1. Änderung und Ergänzung des Bebauungsplanes „Südlich der Schöppinger Straße“ im Ortsteil Osterwick

Baugbiet "Südlich der Schöppinger Straße"

Beschluss des Rates vom 14.12.2017 zur Stellungnahme der Stadtwerke Coesfeld vom 02.11.2017 bzgl. der 1. Änderung und Erweiterung des Bebauungsplanes „Südlich der Schöppinger Straße“ im Ortsteil Osterwick

Anlage IV zur SV IX/591

Übersicht Wasser

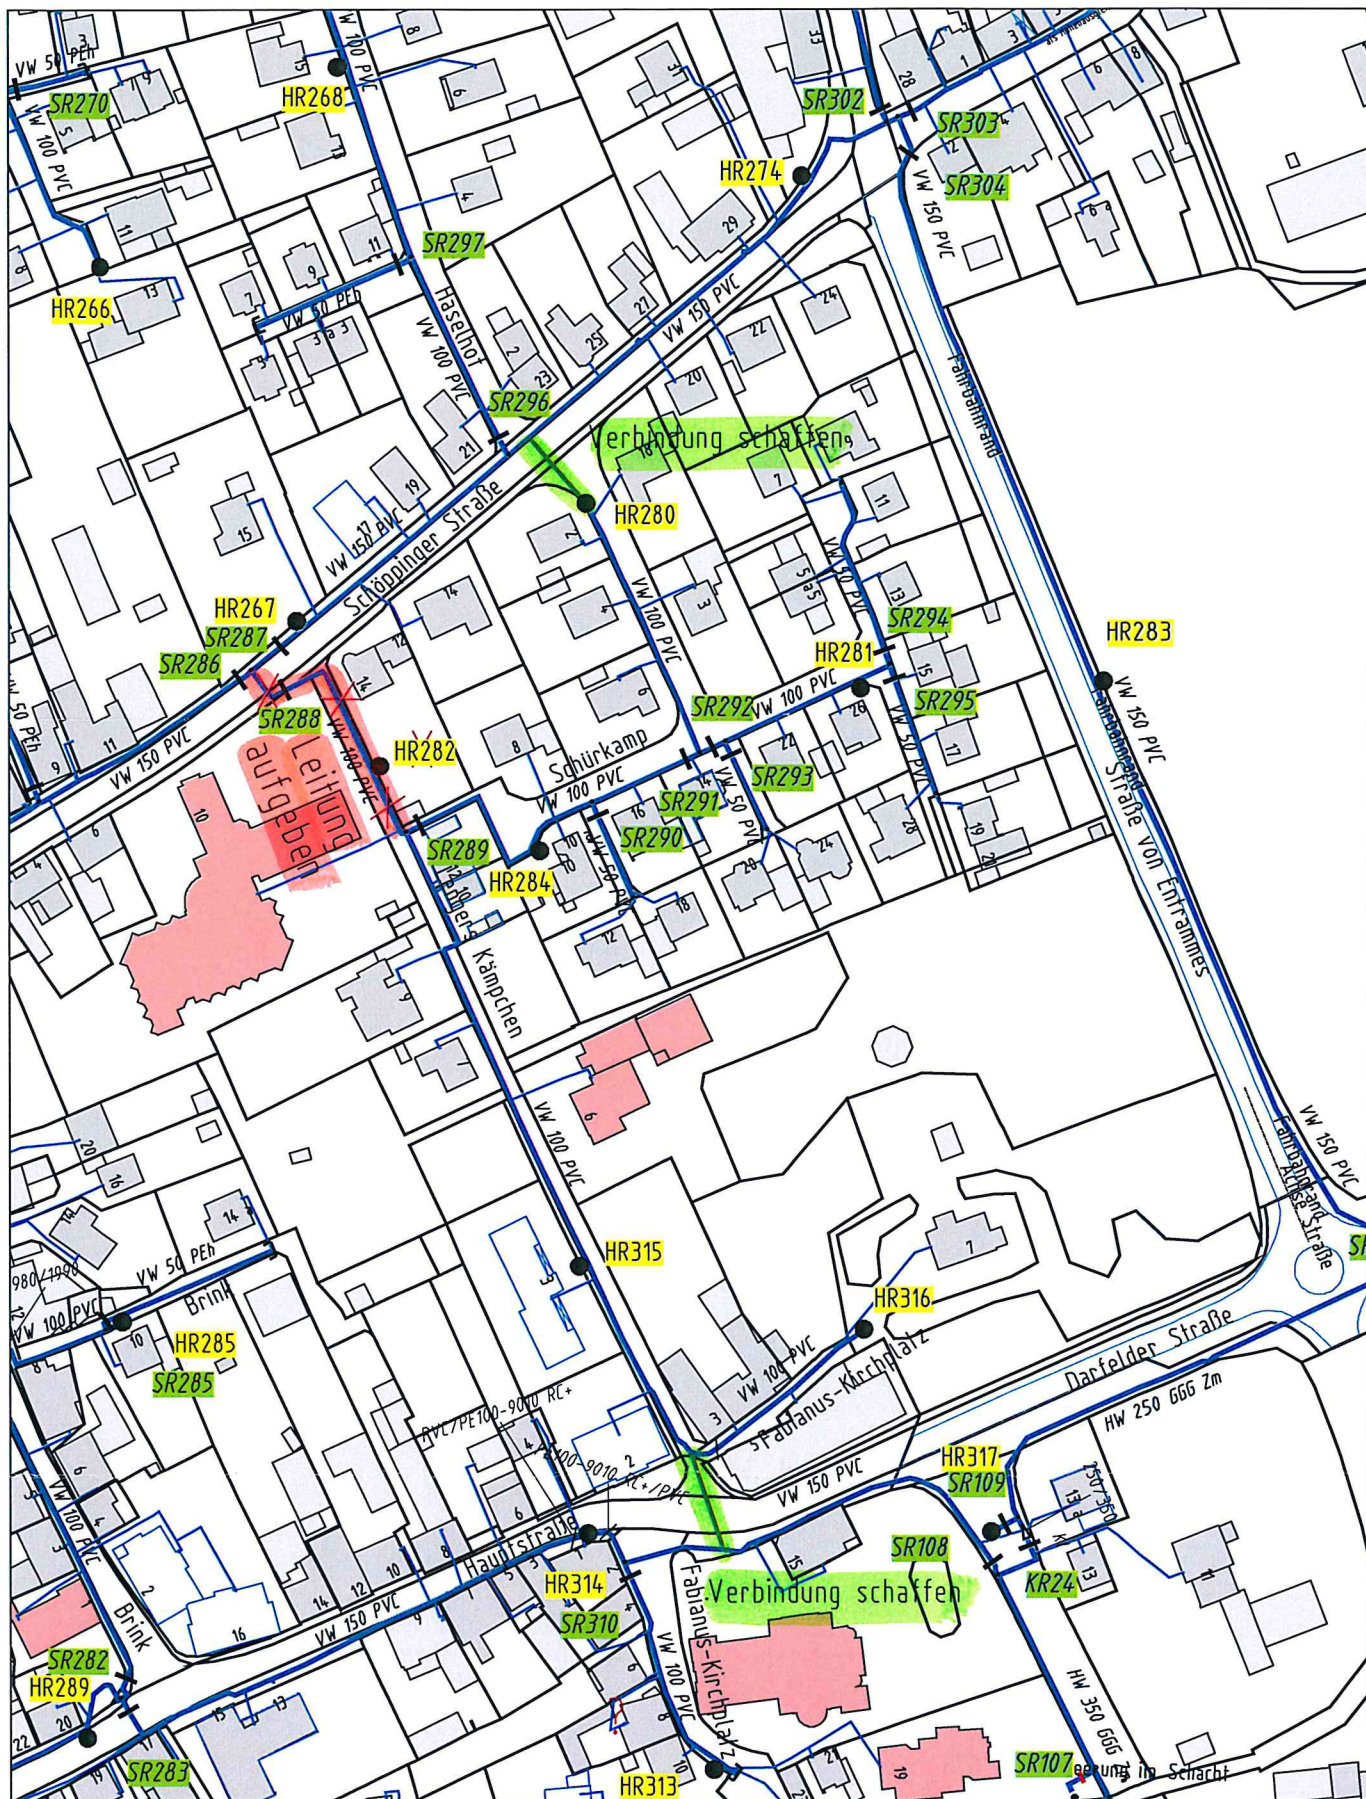
Im östlichen Bereich des Bebauungsplanes soll die vorhandene Straßenführung Lengers Kämpchen aufgegeben und umgelegt werden. Über diese vorhandene Straßenführung wird zur Zeit die Wasserversorgung als einzige Zuleitung der Straßen Schürkamp, Lengers Kämpchen und teilweise Fabianus-Kirchplatz betrieben.

Die Stadtwerke Coesfeld schlagen vor, eine Verbindung der Wasserleitung Schürkamp in die Schöppinger Straße und eine Verbindung der Wasserleitung Lengers Kämpchen in die Hauptstraße zu schaffen. Dann kann auf die o. g. Wasserleitung in dem aufgegebenen Straßenbereich verzichtet werden.

Mit dieser Maßnahme könnte man auch insgesamt die Wasserversorgung verbessern. Es wird dann auf lange Endleitungen verzichtet, die häufig gespült werden müssen, damit sich kein stagnierendes Wasser bildet.

Als Anlage erhalten Sie einen Lageplan mit den vorgeschlagenen Maßnahmen.

Der Hinweis bzgl. möglicher Umstrukturierungsmaßnahmen im Hinblick auf die Wasserversorgung wird zur Kenntnis genommen, betrifft jedoch nicht die Festsetzungen des Bebauungsplanes. Eine detaillierte Prüfung erfolgt im Rahmen der Umsetzung der Planung.

Die Stellungnahme wird zur Kenntnis genommen.
